改善箇所説明図

助手席サンバイザ

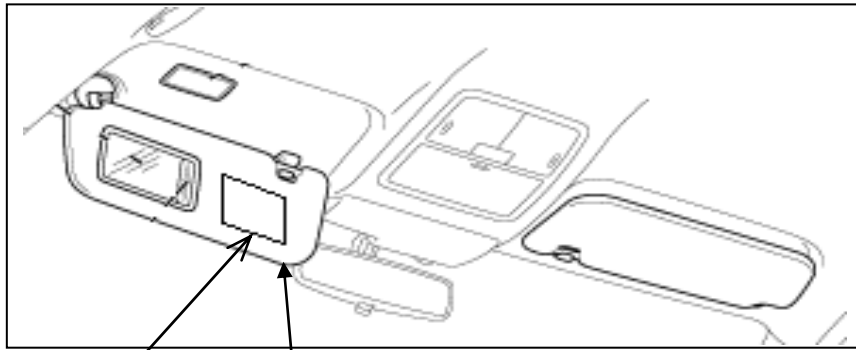
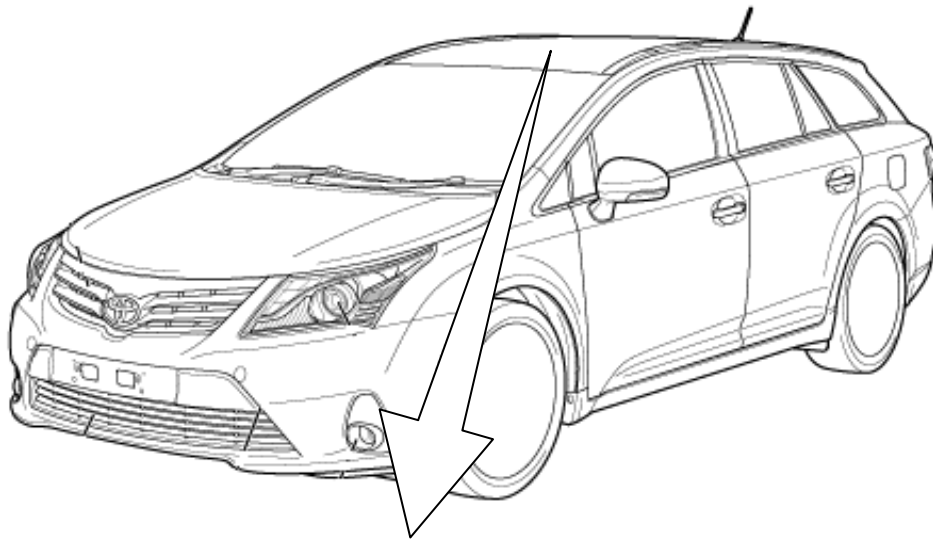
基準不適合発生箇所

助手席サンバイザに貼付しているエアバッグの警告ラベルが不適切なため、保安基準第18条 細目告示第22条9に定める警告表示の要件を満足していない。

全車両、助手席サンバイザを対策品と交換する。

改善実施済車には、車台番号打刻位置の車両型式1桁目の上に黄色ペイントを塗布する。
